PLAN LOCAL D'URBANISME METROPOLE ROUEN NORMANDIE

PROJET DE MODIFICATION N°2 - PP2S

POLE DE PROXIMITE DE SEINE-SUD

> NOTICE DE PRÉSENTATION ET MOTIFS
DES CHANGEMENTS APPORTÉS

AVANT MODIFICATION
4.2_REGLEMENT GRAPHIQUE - Planche 1 : Plan n°78

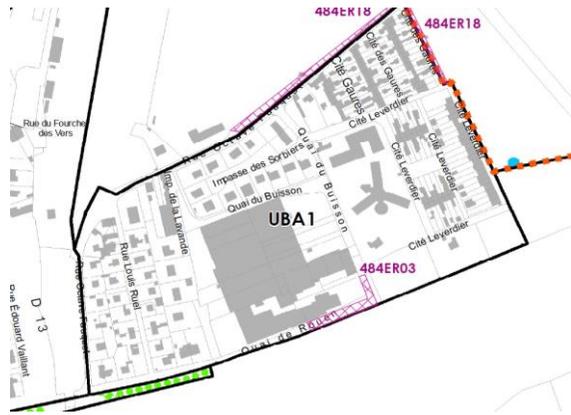
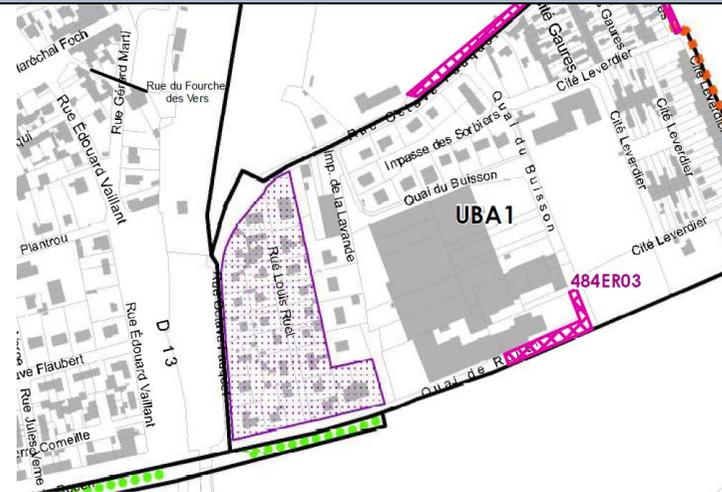
<i>Pièces du PLU concernées</i>	<i>Intitulé</i>	<i>Objet de la modification</i>
<p>4.1_REGLEMENT ECRIT 4.1.2_ANNEXES DU REGLEMENT ECRIT 4.1.2.1_Fiches patrimoine bâti</p> <p>4.2_REGLEMENT GRAPHIQUE 4.1.2. Planche 1 : Plan n°78</p> <p>4.2.4_Annexes du règlement graphique 4_2_4_3_patrimoine_bati_Plan78</p>	<p>Patrimoine bâti Rues Louis Ruel et Octave Fauquet</p>	<p>Identification des anciennes maisons en brique rues Octave Fauquet et Louis Ruel comme ensemble bâti homogène avec une fiche descriptive</p>
<i>Zone(s) et/ou parcelle(s) concernée(s)</i>	<i>Justification de la modification</i>	
<p>UBA1 – tout le bâti rues Octave Fauquet et Louis Ruel</p>	<p>Cette identification permet de prendre en compte, de préserver et de mettre en valeur les composantes patrimoniales bâties emblématiques et témoins de l'Histoire, des époques, des usages et des procédés constructifs spécifiques du territoire métropolitain, participant à la qualité du cadre de vie des habitants et aux différentes identités territoriales.</p> <p>L'ancienne cité ouvrière des rue Ruel et Fauquet présente une harmonie et une cohérence d'ensemble.</p> <p>Cette cité ouvrière est intégrée en tant qu'ensemble bâti homogène et accompagnée d'une nouvelle fiche descriptive.</p>

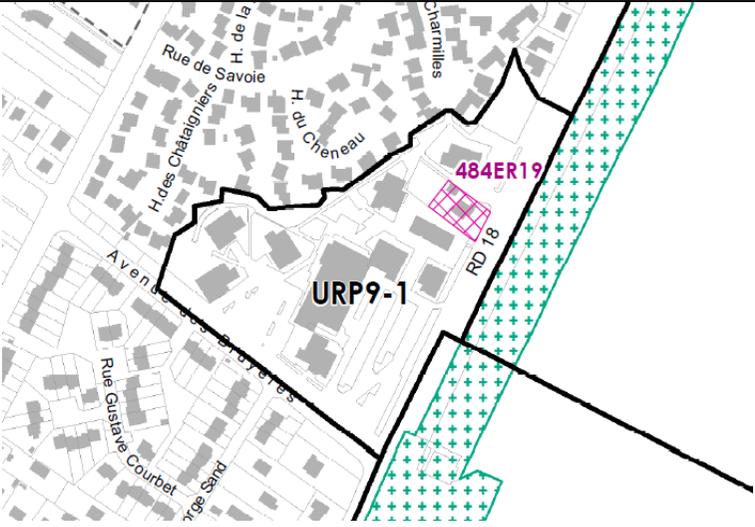
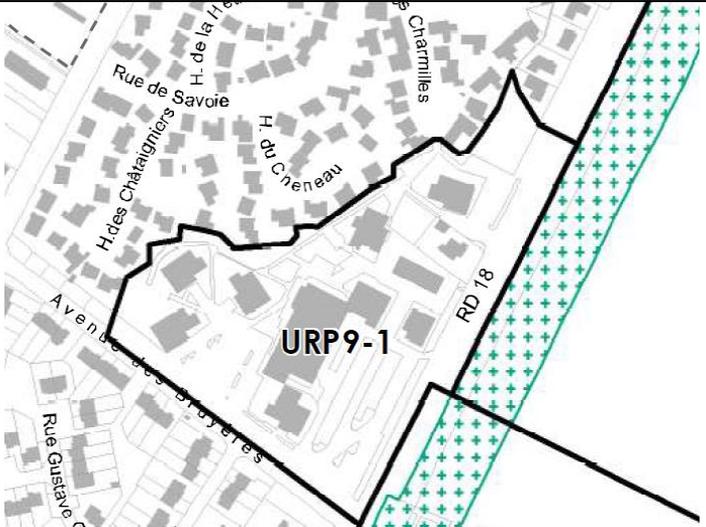
Pièces du PLU concernées	Intitulé	Objet de la modification
4.2_REGLEMENT GRAPHIQUE 4.1.2. Planche 1 : Plan de Zonage Plan n° 78 4.2.4_Annexes du règlement graphique 4.2.4.1_Liste des emplacements réservés	Suppression de l'emplacement réservé n°484ER16 – Vocation voirie	Suppression l'emplacement réservé inscrit sur une emprise de 231m ² sur la parcelle AH69, située rue du Docteur Cotoni.
Zone et/ou parcelle concernée	Justification de la modification	
UAB Parcelle AH69	Cet emplacement réservé au bénéfice de la ville était prévu afin de créer une voie de liaison pour désenclaver un projet d'aménagement rue Sévène, or la configuration de ce projet ne permet plus la réalisation de cet accès. Cet emplacement réservé doit donc être supprimé.	
AVANT MODIFICATION 4.2_REGLEMENT GRAPHIQUE - Planche 1 : Plan n°78		APRES MODIFICATION 4.2_REGLEMENT GRAPHIQUE - Planche 1 : Plan n°78
 <p>The map shows a street grid with several streets labeled: Rue Sévène, Rue Max Pol Fouchet, Impasse de la Treille, Rue Maurice Revert, Rue du Maréchal Foch, Rue Foch, Rue Grimon Sanson, and Rue Pasteur. A pink square labeled '484ER16' is located on Rue du Docteur Cotoni, which is highlighted in black. A thick black line indicates a proposed route or boundary.</p>		 <p>This map shows the same street grid as the previous one, but the pink square labeled '484ER16' is no longer present, indicating its removal from the plan. The street Rue du Docteur Cotoni is still highlighted in black.</p>

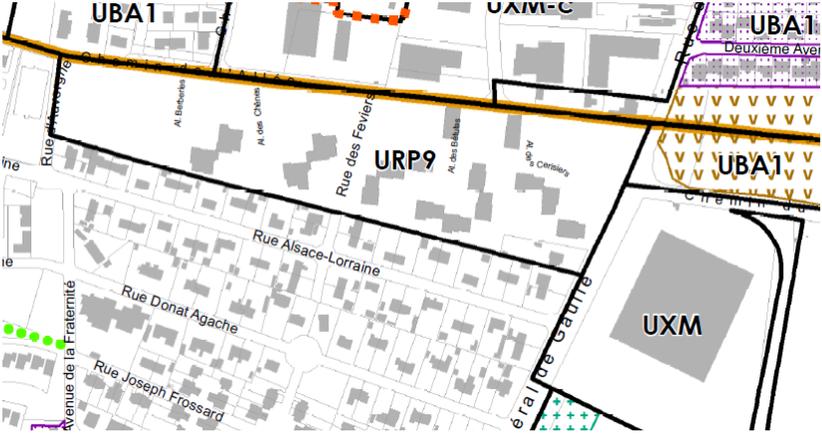
Pièces du PLU concernées	Intitulé	Objet de la modification
<p>4.2_REGLEMENT GRAPHIQUE</p> <p>4.1.2. Planche 1 : Plan de Zonage Plan n° 78</p> <p>4.2.4_Annexes du règlement graphique</p> <p>4.2.4.1_Liste des emplacements réservés</p>	<p>Suppression de l'emplacement réservé n°484ER19 – Vocation voirie</p>	<p>Suppression de l'emplacement réservé n°484ER19 dans le quartier Saint Julien au 2181 avenue du Général de Gaulle.</p> <p>Parcelle BK745 de 866 m²</p>
Zone(s) et/ou parcelle(s) concernée(s)		Justification de la modification
<p>Zone URP9-1</p> <p>Parcelle BK745</p>		<p>Cet emplacement réservé au bénéfice de la ville vise l'aménagement d'un espace public communal.</p> <p>La parcelle BK745 a fait l'objet d'une acquisition par la commune, cet emplacement réservé doit donc être supprimé.</p>
AVANT MODIFICATION		APRES MODIFICATION
<p>4.2_REGLEMENT GRAPHIQUE - Planche 1 : Plan n°78</p>		<p>4.2_REGLEMENT GRAPHIQUE - Planche 1 : Plan n°78</p>

Rue de Paris-Raspail - 681B
 Sotheville-lès-Rouen - Etat initial du secteur

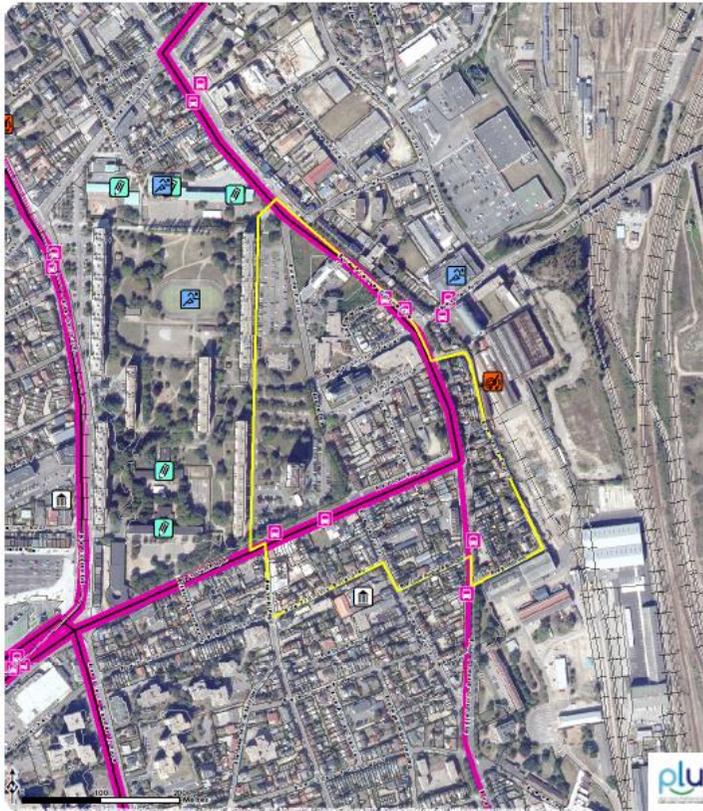
<i>Pièces du PLU concernées</i>	<i>Intitulé</i>	<i>Objet de la modification</i>
3.OAP 4.2_REGLEMENT GRAPHIQUE 4.1.2. Planche 1 : Plan de Zonage	Création OAP	Création d'une orientation d'aménagement et de programmation sur le secteur des rues de Paris et Raspail
<i>Zone(s) et/ou parcelle(s) concernée(s)</i>	<i>Justification de la modification</i>	
UAB	<p>Le site de l'OAP se positionne à l'interface entre le centre-ville, organisé autour de la place de l'Hôtel de Ville, et un vaste espace de friche de la SNCF, dénommé « l'Espace du Rail ».</p> <p>Le tissu urbain sottevillais est presque entièrement constitué, et la reconquête urbaine de cet espace en frange de la ville à l'Est est déclarée d'intérêt Métropolitain. En conséquence, la commune a souhaité tirer parti de l'opportunité que représente la conquête de ce nouveau territoire pour réfléchir à la reconfiguration de son centre-ville et anticiper son extension à l'Est, au bénéfice du quartier du centre-ville d'avant-guerre.</p> <p>Le périmètre de cette nouvelle OAP est également reportée sur le règlement graphique.</p>

a. Modification du plan de la morphologie urbaine sur l'espace Marcel Lods

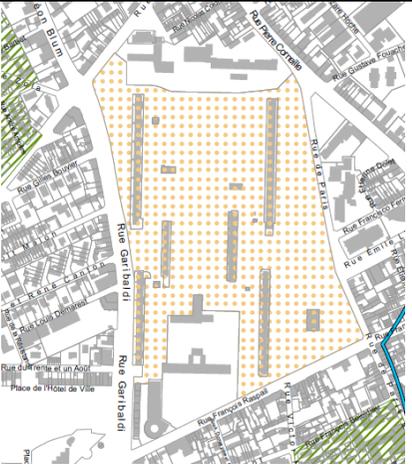
Pièces du PLU concernées	Intitulé	Objet de la modification
<p>4.2_REGLEMENT GRAPHIQUE 4.2.2_Planche 2_plan de la morphologie urbaine 4_2_2_planche_2_Plan 83</p>	<p>Modification du plan de la morphologie urbaine sur l'espace Marcel Lods</p>	<p>Inscription d'une hauteur maximale de 30 mètres en tout point du bâtiment sur l'espace Marcel Lods</p>
Zone(s) et/ou parcelle(s) concernée(s)		Justification de la modification
<p>UAB – Parcelles AM 202 et celles incluses AM29, AM30, AM31, AM34, AM35, AM36, AM37, AM38, AM39, AM42, AM43 et AM44</p>	<p>Le règlement écrit de la zone UAB précise qu'en cas d'absence d'inscription graphique, la <i>hauteur</i> maximale autorisée est fixée à 17 mètres en tout point du <i>bâtiment</i>. La <i>hauteur</i> maximale exprimée en niveaux est de R+3+C ou <i>attique</i>. Ces deux règles sont cumulatives.</p> <p>Afin de permettre en cas démolition la reconstruction dans les mêmes gabarits sans que cela soit à l'identique dans le respect du plan masse de Marcel Lods, la hauteur est donc portée à 30 mètres.</p>

AVANT MODIFICATION
4.2_REGLEMENT GRAPHIQUE - Planche 1 : Plan n°83

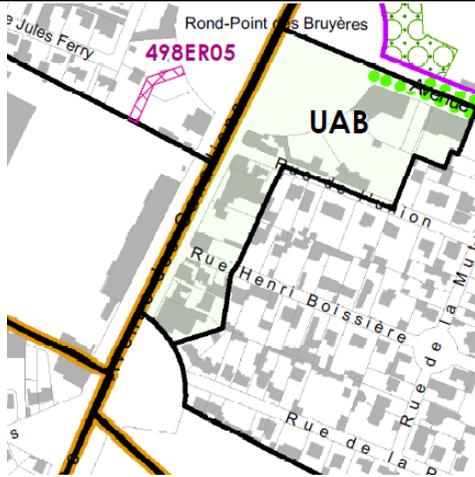
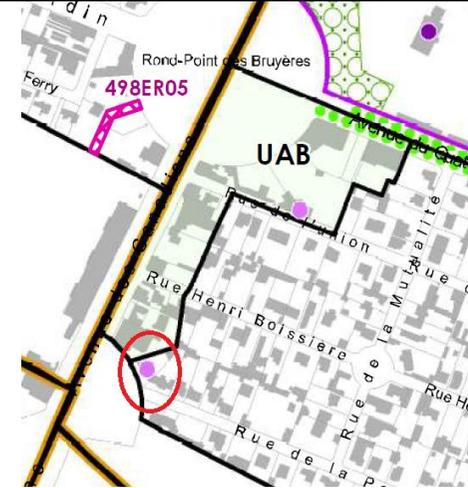
Pièces du PLU concernées	Intitulé	Objet de la modification
<p>4.1_REGLEMENT ECRIT 4.1.2_ANNEXES DU REGLEMENT ECRIT 4.1.2.1_Fiches patrimoine bâti</p> <p>4.2_REGLEMENT GRAPHIQUE 4.1.2. Planche 1 : Plan n°83</p> <p>4.2.4_Annexes du règlement graphique 4_2_4_3_patrimoine_bati_approbation_Plan83</p>	<p>Patrimoine bâti 1 rue de la Pelouse</p>	<p>Identification de la maison située 1 rue de la Pelouse en tant qu'élément bâti à préserver avec un niveau de protection moyen</p>
Zone(s) et/ou parcelle(s) concernée(s)	Justification de la modification	
<p>UBA1 – Parcelle BE414</p>	<p>Cette maison a été construite dans les années 1930. Les éléments marquants sont le mur rideau marquant l'entrée, les casquettes des fenêtres soulignant la géométrie de la façade et les fenêtres d'angle, et le bow window arrondi au rez-de-chaussée. Les garde-corps d'un style moderne soulignent la forme architecturale et accentuent les décrochés du premier étage. Ce type de patrimoine est rare sur notre territoire (traitement des façades).</p>

AVANT MODIFICATION
4.2_REGLEMENT GRAPHIQUE - Planche 1 : Plan n°83

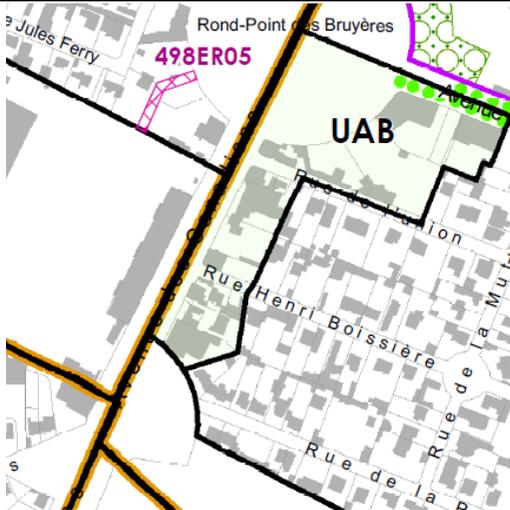
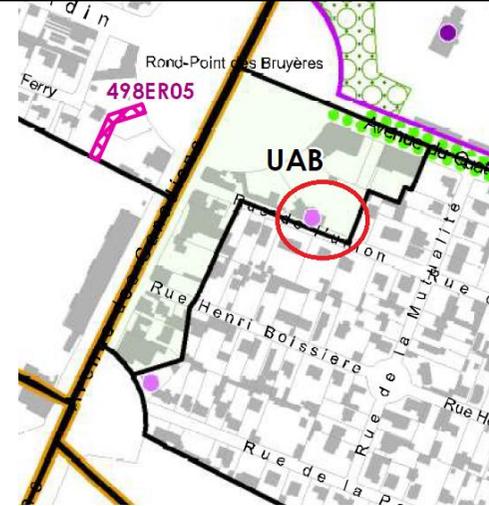
Pièces du PLU concernées	Intitulé	Objet de la modification
<p>4.1_REGLEMENT ECRIT 4.1.2_ANNEXES DU REGLEMENT ECRIT 4.1.2.1_Fiches patrimoine bâti</p> <p>4.2_REGLEMENT GRAPHIQUE 4.1.2. Planche 1 : Plan n°83</p> <p>4.2.4_Annexes du règlement graphique 4_2_4_3_patrimoine_bati_approbation_Plan83</p>	<p>Patrimoine bâti 9, rue de l'union</p>	<p>Identification de la maison située 9 rue de l'union en tant qu'élément bâti à préserver avec un niveau de protection moyen</p>
Zone(s) et/ou parcelle(s) concernée(s)	Justification de la modification	
<p>UAB – Parcelle BE3</p>	<p>Cette maison a été construite en 1900 présentant des fenêtres cintrées avec un travail de modénature particulier, notamment des appuis de fenêtres.</p>

d. Ajout d'une ligne de recul minimal d'implantation – Rue Grainville

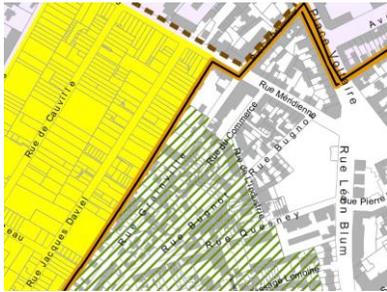
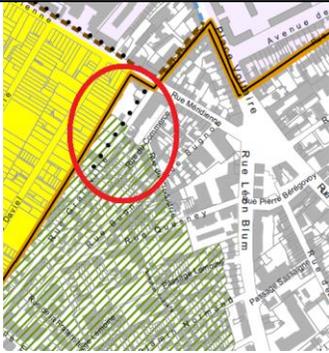
Pièces du PLU concernées	Intitulé	Objet de la modification
<p>4.2_REGLEMENT GRAPHIQUE 4.2.2_Planche 2_plan de la morphologie urbaine 4_2_2_planche_2_Plan83</p>	<p>Modification du plan de la morphologie urbaine</p>	<p>Inscription d'une ligne de recul minimal d'implantation rue Grainville (3 mètres)</p>
Zone(s) et/ou parcelle(s) concernée(s)		Justification de la modification
<p>UAB et UBA1 Parcelles AH16, AH15, AH14, AH13, AH12</p>		<p>La rue Grainville est étroite et afin de faire évoluer la morphologie de la rue sur les parcelles AH16, AH15, AH14, AH13 et AH12, parcellaires potentiellement mutables, une ligne de recul minimal d'implantation va être ajoutée afin de reculer les constructions notamment par rapport à l'immeuble situé de l'autre côté de la rue et permettant ainsi une aération du tissu.</p> <p>Le règlement précise qu'au sein de l'espace constitué entre la ligne de recul minimal d'implantation et le bâti, toute construction, à l'exception des clôtures, est interdite. Cette disposition a pour objectif de préserver cet espace résiduel de toute urbanisation, il est d'ailleurs précisé qu'il doit être paysagé et constitué d'espace vert (de pleine terre) afin notamment d'apporter un espace qualitatif à proximité de la voie. La réalisation de clôture est autorisée car elle permet aux constructions de se clore si elles le souhaitent et de préserver ainsi une certaine intimité.</p>

a. Modification du plan de la morphologie urbaine sur le quartier autour de la Mairie

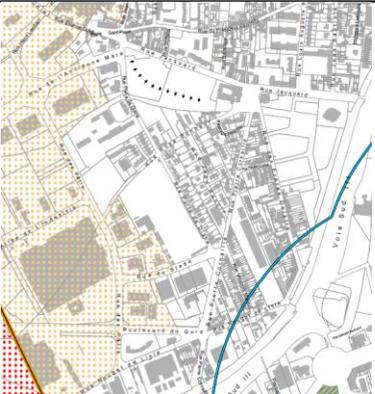
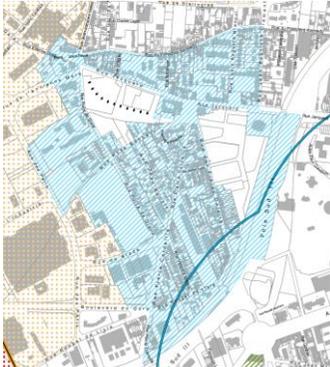
Pièces du PLU concernées	Intitulé	Objet de la modification
4.2_REGLEMENT GRAPHIQUE 4.2.2_Planche 2_plan de la morphologie urbaine 4_2_2_planche_2_Plan 82	Modification du plan de la morphologie urbaine sur le quartier autour de la Mairie	Inscription d'une hauteur maximale de 11 mètres soit R+1+C ou Attique sur le quartier autour de la Mairie
Zone(s) et/ou parcelle(s) concernée(s)	Justification de la modification	
UAB	Le règlement écrit de la zone UAB précise qu'en cas d'absence d'inscription graphique, la <i>hauteur</i> maximale autorisée est fixée à 17 mètres en tout point du <i>bâtiment</i> . La <i>hauteur</i> maximale exprimée en niveaux est de R+3+C ou <i>attique</i> . Ces deux règles sont cumulatives. Afin de préserver la forme urbaine existante (constructions majoritairement en R+1), la hauteur autorisée sera de 11 mètres soit R+1+C ou Attique.	
AVANT MODIFICATION		APRES MODIFICATION

b. Modification du plan de la morphologie urbaine sur l'avenue Jean Jaurès

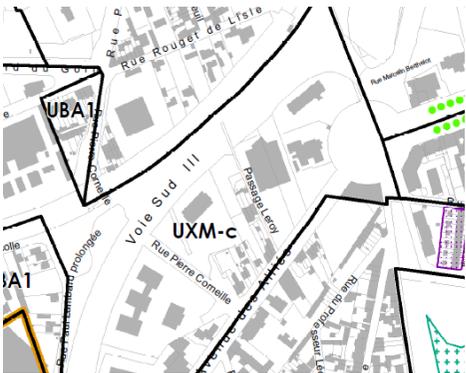
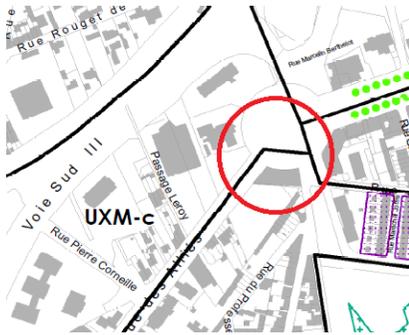
Pièces du PLU concernées	Intitulé	Objet de la modification
<p>4.2_REGLEMENT GRAPHIQUE 4.2.2_Planche 2_plan de la morphologie urbaine 4_2_2_planche_2_Plan 82</p>	<p>Modification du plan de la morphologie urbaine sur le quartier autour de l'avenue Jean Jaurès</p>	<p>Inscription d'une hauteur maximale de 11 mètres soit R+1+C ou Attique sur le quartier autour de l'avenue Jean Jaurès</p>
Zone(s) et/ou parcelle(s) concernée(s)		Justification de la modification
<p>UAB</p>	<p>Le règlement écrit de la zone UAB précise qu'en cas d'absence d'inscription graphique, la <i>hauteur</i> maximale autorisée est fixée à 17 mètres en tout point du <i>bâtiment</i>. La <i>hauteur</i> maximale exprimée en niveaux est de R+3+C ou <i>attique</i>. Ces deux règles sont cumulatives. Afin de préserver la forme urbaine existante (constructions majoritairement en R+1) il est nécessaire de diminuer la hauteur à 11 mètres au lieu de 17m comme le prévoit le règlement de la zone.</p>

a. Orientation d'aménagement et de Programmation – Correction erreur matérielle - OAP 575B

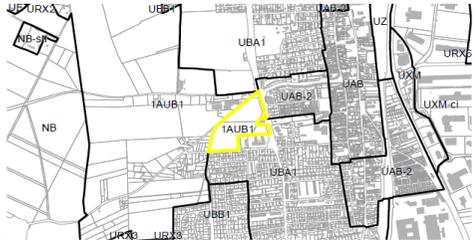
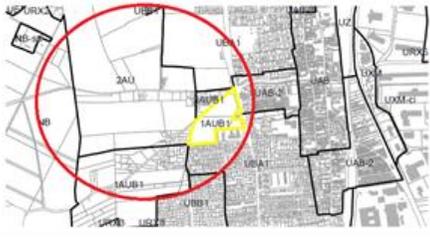
<i>Pièces du PLU concernées</i>	<i>Intitulé</i>	<i>Objet de la modification</i>																						
<p>3.OAP 3.2 OAP Sectorielles 3.2_TOME 4_OAP_communes_N à St E</p>	Correction erreur matérielle	Erreur matérielle à corriger : le zonage sur la fiche contexte de l'OAP																						
<i>Zone(s) et/ou parcelle(s) concernée(s)</i>	<i>Justification de la modification</i>																							
<p>2AU</p>	<p>Suite à l'enquête publique dans le cadre de l'élaboration du PLUi, le secteur 1AUB1 intitulé « phase suivante » de l'OAP 575A « site Claudine GUERIN » a été modifié en zone 2AU cependant dans la fiche contexte de la gachère cette modification n'a pas été effectuée.</p>																							
AVANT MODIFICATION 3.2 OAP Sectorielles – Fiche contexte		APRES MODIFICATION 3.2 OAP Sectorielles – Fiche contexte																						
<p style="text-align: right;">La Gachère - 575B Saint-Etienne-du-Rouvray - Etat initial du secteur</p>  <table border="1" data-bbox="705 979 1131 1219"> <tr> <td>Caractère</td> <td>AU</td> </tr> <tr> <td>Vocation</td> <td>Habitat</td> </tr> <tr> <td rowspan="4">Armature</td> <td><input type="checkbox"/> Cœur d'agglomération</td> </tr> <tr> <td><input checked="" type="checkbox"/> Espace urbain</td> </tr> <tr> <td><input type="checkbox"/> Pôle de vie</td> </tr> <tr> <td><input type="checkbox"/> Bourg et village</td> </tr> <tr> <td>Surface</td> <td>5,17 ha</td> </tr> </table>		Caractère	AU	Vocation	Habitat	Armature	<input type="checkbox"/> Cœur d'agglomération	<input checked="" type="checkbox"/> Espace urbain	<input type="checkbox"/> Pôle de vie	<input type="checkbox"/> Bourg et village	Surface	5,17 ha	<p style="text-align: right;">La Gachère - 575B Saint-Etienne-du-Rouvray - Etat initial du secteur</p>  <table border="1" data-bbox="1736 979 2123 1219"> <tr> <td>Caractère</td> <td>AU</td> </tr> <tr> <td>Vocation</td> <td>Habitat</td> </tr> <tr> <td rowspan="4">Armature</td> <td><input type="checkbox"/> Cœur d'agglomération</td> </tr> <tr> <td><input checked="" type="checkbox"/> Espace urbain</td> </tr> <tr> <td><input type="checkbox"/> Pôle de vie</td> </tr> <tr> <td><input type="checkbox"/> Bourg et village</td> </tr> <tr> <td>Surface</td> <td>5,17 ha</td> </tr> </table>	Caractère	AU	Vocation	Habitat	Armature	<input type="checkbox"/> Cœur d'agglomération	<input checked="" type="checkbox"/> Espace urbain	<input type="checkbox"/> Pôle de vie	<input type="checkbox"/> Bourg et village	Surface	5,17 ha

b. Orientation d'aménagement et de Programmation – Insertion information complémentaire - OAP 575A

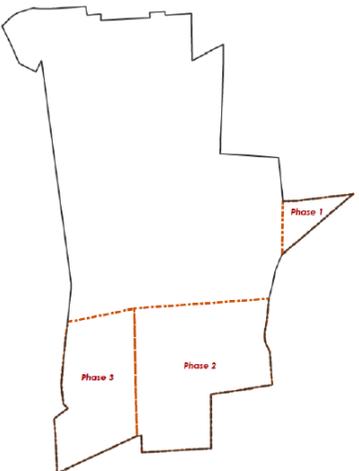
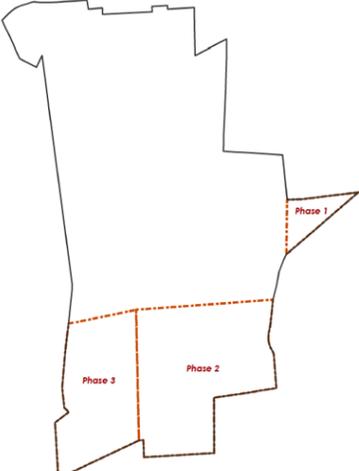
Pièces du PLU concernées	Intitulé	Objet de la modification
<p>3.OAP 3.2 OAP Sectorielles 3.2_TOME 4_OAP_communes_N à St E</p>	<p>Information complémentaire</p>	<p>Une précision sur le phasage est apportée</p>
Zone(s) et/ou parcelle(s) concernée(s)	Justification de la modification	
<p>2AU 1AUB1</p>	<p>Afin d'apporter une information complémentaire il est ajouté au volet écrit de l'OAP que les zones 1,2 et 3 correspondent aux zones 1AU du plan de zonage.</p>	
AVANT MODIFICATION 3.2 OAP Sectorielles – Volet écrit de l'OAP		APRES MODIFICATION 3.2 OAP Sectorielles – Volet écrit de l'OAP
<p><u>Phasage:</u> L'urbanisation se développera en première phase en continuité immédiate des quartiers existants en bordure est, et de l'OAP des Gachères.</p> 		<p><u>Phasage:</u> L'urbanisation se développera en première phase en continuité immédiate des quartiers existants en bordure est, et de l'OAP Gachère. Les phases 1,2 et 3 correspondent aux zones 1AU du plan de zonage.</p>

a. Identification patrimoine naturel : arbre remarquable – Rue Eugène Cotton

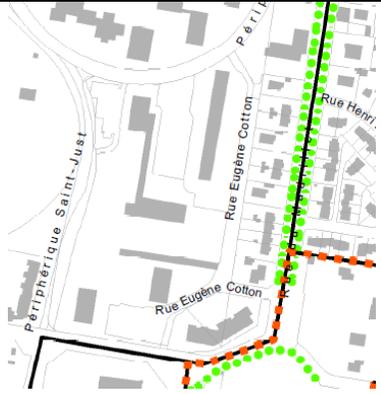
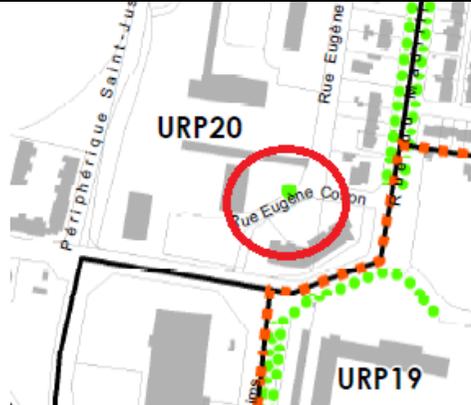
<i>Pièces du PLU concernées</i>	<i>Intitulé</i>	<i>Objet de la modification</i>
4.2_REGLEMENT GRAPHIQUE 4.1.2. Planche 1 : Plan n°84	Ajout d'une protection - arbre remarquable	Identification d'un orme rue Eugène Cotton en tant qu'arbre remarquable
<i>Zone(s) et/ou parcelle(s) concernée(s)</i>		<i>Justification de la modification</i>
URP20		<p>Un orme situé dans le quartier du château blanc, rue Eugène Cotton a reçu le label d'arbre remarquable de France il est par conséquent inscrit en tant qu'arbre remarquable au PLU.</p> <p>Extrait des dispositions du Livre 1 du règlement écrit :</p> <p>Les arbres remarquables ou isolés identifiés au règlement graphique sont protégés pour leur intérêt paysager, écologique et patrimonial.</p> <p>Tout abattage d'un arbre remarquable est interdit, sauf si son état phytosanitaire le justifie et/ou pour des motifs de sécurité des biens et personnes.</p> <p>Les arbres remarquables doivent faire l'objet d'une protection permettant le développement de leur enracinement. Les constructions, installations, aménagements sont interdits au sein de la surface définie par la projection au sol du <i>houppier</i>.</p>

b. Suppression de l'emplacement réservé n°575ER09 – Extension école Pierre Sémard

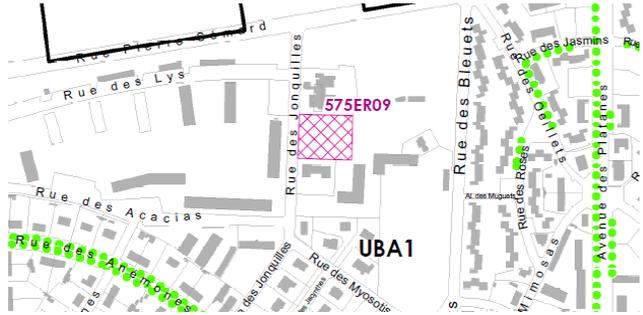
Pièces du PLU concernées	Intitulé	Objet de la modification
4.2_REGLEMENT GRAPHIQUE 4.1.2. Planche 1 : Plan de Zonage Plan n°83 4.2.4_Annexes du règlement graphique 4.2.4.1_Liste des emplacements réservés	Suppression de l'emplacement réservé n°575ER09 – Vocation équipements publics	Suppression de l'emplacement réservé inscrit sur une emprise de 2013m ² sur la parcelle AI504, située rue des jonquilles ER au bénéfice de la ville
Zone et/ou parcelle concernée	Justification de la modification	
UBA1 Parcelle AI504	Cet emplacement réservé au bénéfice de la ville était prévu pour réaliser l'extension de l'école Pierre Sémard cependant l'extension se réalisera sur une autre emprise. Cet emplacement réservé doit donc être supprimé.	
AVANT MODIFICATION 4.2_REGLEMENT GRAPHIQUE – Planche 1 : Plan n°83		APRES MODIFICATION 4.2_REGLEMENT GRAPHIQUE – Planche 1 : Plan n°83
